**AVIS RELATIF À LA PROTECTION
CONTRE LES EVENTUELS EFFETS NOCIFS ET NUISANCES
PROVOQUÉS PAR LES RAYONNEMENTS NON IONISANTS
GÉNÉRÉS PAR DES ANTENNES ÉMETTRICES STATIONNAIRES**

Commune : AMAY - Exploitant : TELENET GROUP

Référence exploitant : LG2293C

Rapport n° 2775 / 2025

Figure 1 : Vue en plan des lieux de séjour et des points de contrôle

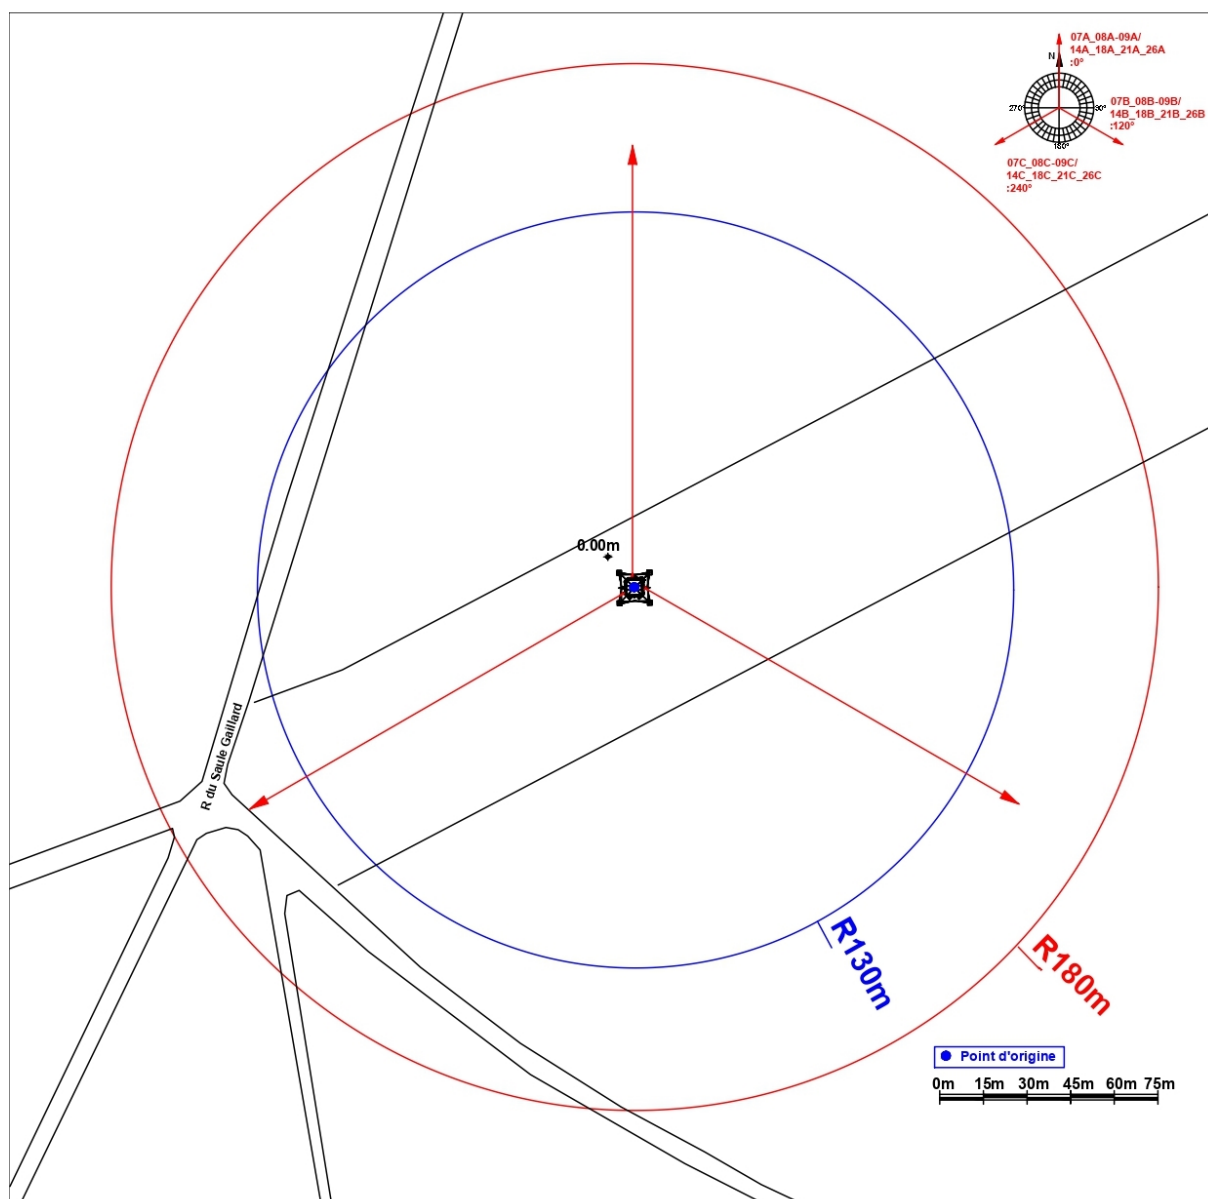
En ce qui concerne les antennes de l'installation mentionnées dans le tableau 1, la distance maximale à laquelle la limite pourrait être atteinte, à l'extérieur, est égale à 128,5 m. S'il n'y a pas de LS à une distance inférieure, les antennes respectent forcément la limite d'immission.

Dans le cas des LS situés à l'intérieur des bâtiments, une atténuation d'obstacle est prise en compte et il en résulte que la distance maximale à laquelle la limite pourrait être atteinte se réduit à 92,1 m.

Figure 2 : Vue en plan des installations d’antennes dans un rayon de 300 mètres autour de l’installation faisant l’objet de la demande d’avis

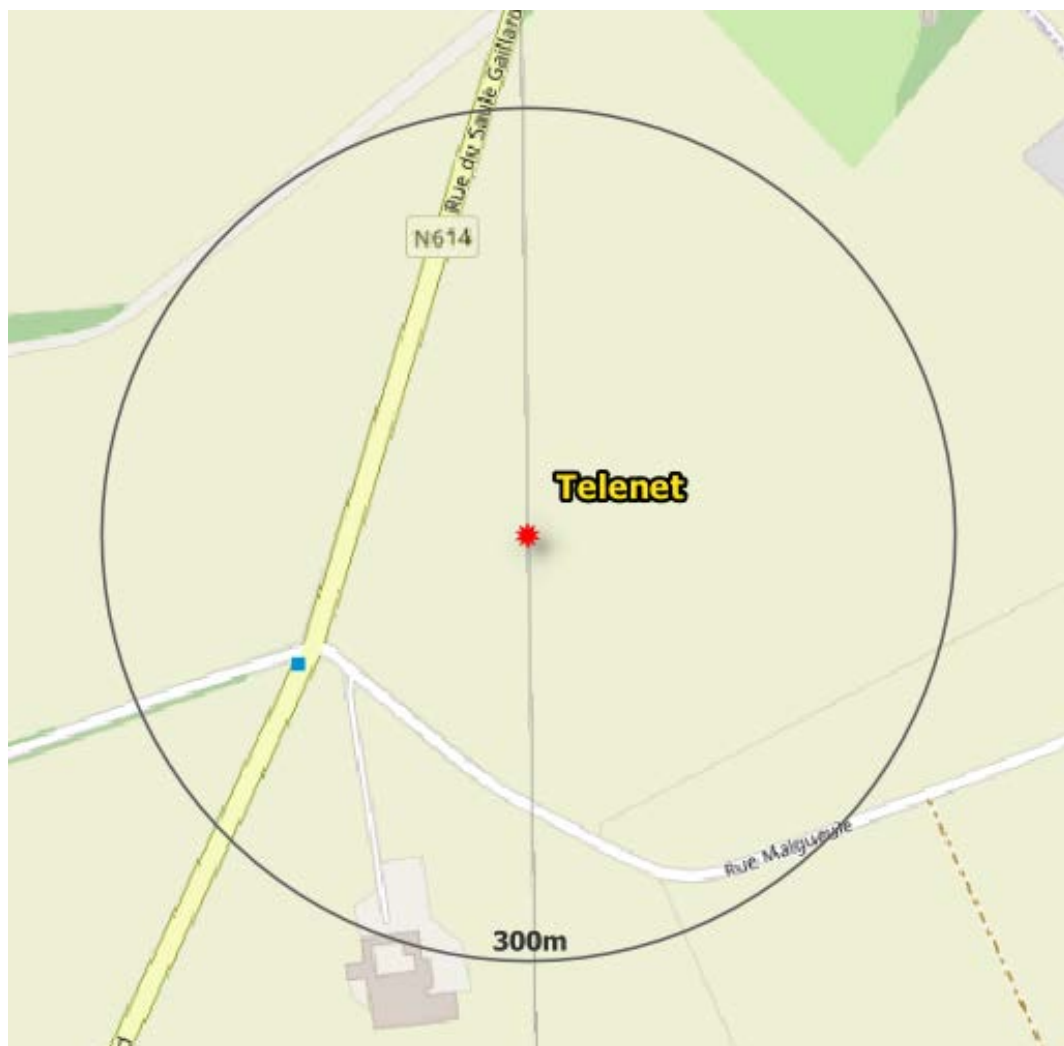
- il y a au plus 4 installations d’antennes émettrices stationnaires présentes dans la zone d’évaluation de 300 mètres de rayon représentée dans la figure 2, y inclus l’installation référencée dans le paragraphe 2 : la limite cumulative définie à l’article 4, §2 du décret est nécessairement respectée dans les lieux de séjour à l’intérieur de la zone d’évaluation de 300 mètres de rayon ;

- b) il y a exactement 5 installations d'antennes émettrices stationnaires présentes dans la zone d'évaluation de 300 mètres de rayon représentée dans la figure 2, y inclus l'installation référencée dans le paragraphe 2 et il existe, pour 3 ou 4 de ces installations, un avis attestant le respect de la limite abrogée de 3 V/m : la limite cumulative définie à l'article 4, §2 du décret est nécessairement respectée dans les lieux de séjour à l'intérieur de la zone d'évaluation de 300 mètres de rayon ;

- c) dans tous les autres cas, il a été vérifié que la limite cumulative définie à l'article 4, §2 du décret n'est pas dépassée dans les lieux de séjour sur base du nombre d'installations localisées dans la zone d'évaluation de 300 mètres de rayon représentée dans la figure 2, de leur localisation ainsi que des données inscrites dans la figure 1 et au paragraphe 4 du présent avis et dans les avis attestant le respect de la limite par installation ou de la limite abrogée de 3 V/m relatifs aux autres installations reprises dans la figure 2.

Compte tenu des considérations ci-dessus, il apparaît que l'intensité du rayonnement électromagnétique généré, dans les lieux de séjour situés dans un rayon de 300 mètres autour de l'installation référencée dans le paragraphe 2, par l'ensemble des antennes émettrices stationnaires de l'ensemble des exploitants du même site d'antennes émettrices stationnaires respecte la limite fixée à l'article 4, § 2 du décret.
